株式会社ミスミ

「LEDバー照明 薄型」仕様変更のご案内

LEDバー照明 薄型

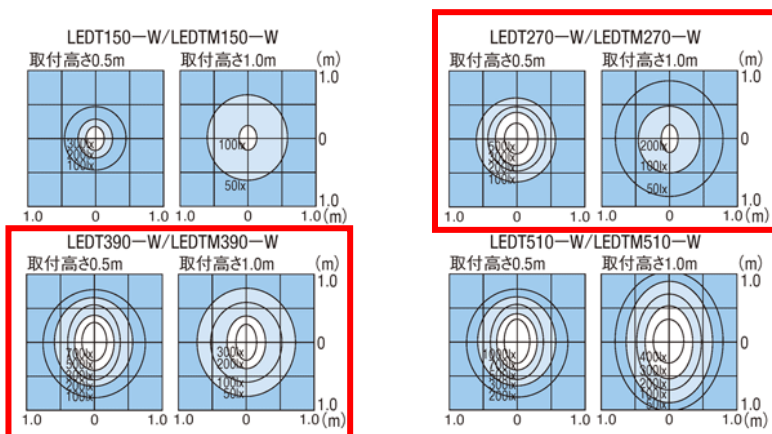
照度データ（参考値）につきましてカタログ表記に誤りがあったため、正しいデータに修正いたしました。

ピッチ 270 と 390 のデータを入れ違いで掲載しておりました。

＜変更後＞
